**BESCHLUSSVORLAGE**

Vorlage Nr.: 2-BV/0055/2025  
Status: öffentlich  
Geschäftsbereich: Bauverwaltung  
Datum: 14.05.2025

**Antrag auf Errichtung eines Hotels in der Zeppelinstraße 19a, 19b, Fl.Nr. 1784**

# Ansichten, Schnitte

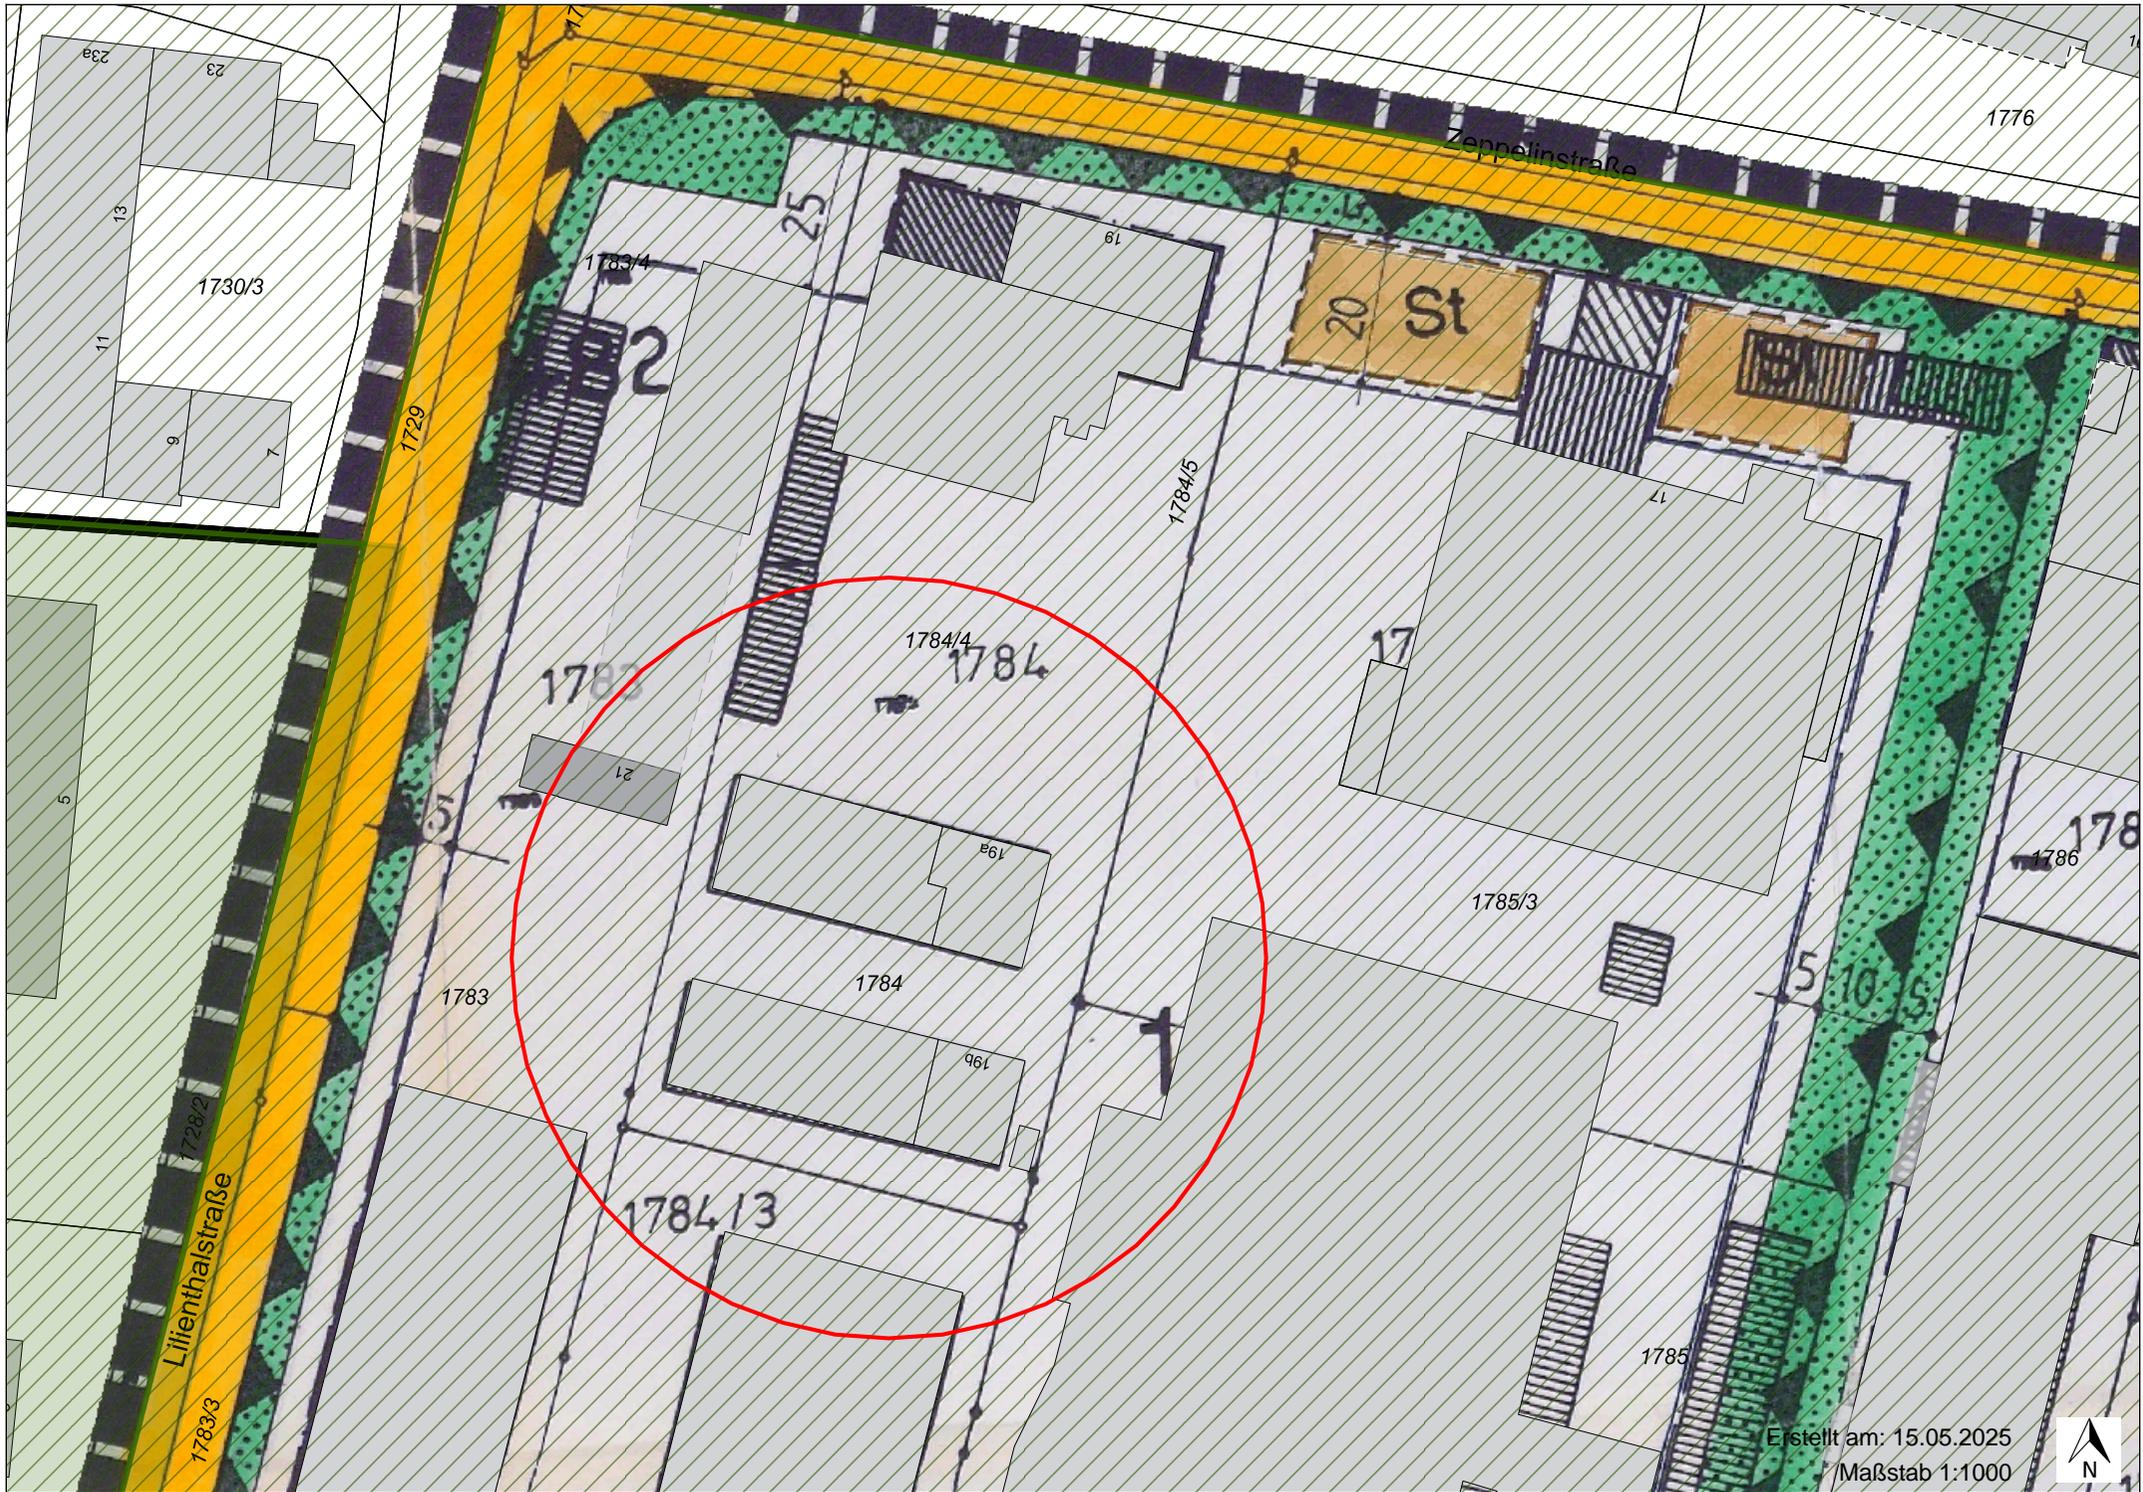
Die Verwaltung weist darauf hin, dass die Gebäudehöhe anhand der Geländeoberkante gemessen wurde. Gem. Bebauungsplan ist diese jedoch anhand der Straßenmitte der

Erschließungsstraße zu ermitteln. Der Plan sollte korrigiert werden. Auch fehlt eine Angabe zur Elektromobilität.

Das Einvernehmen zur Errichtung eines Hotels in der Zeppelinstraße 19a, 19b, Fl.Nr. 1784 mit den Befreiungen wegen der Unterschreitung der Grünstreifenbreiten, sowie wegen der fehlenden Stellplatzgliederung wird erteilt. Der Plan ist im Bezug auf die Höhe anzupassen. Ein Nachweis zur Elektromobilität ist nachzureichen.
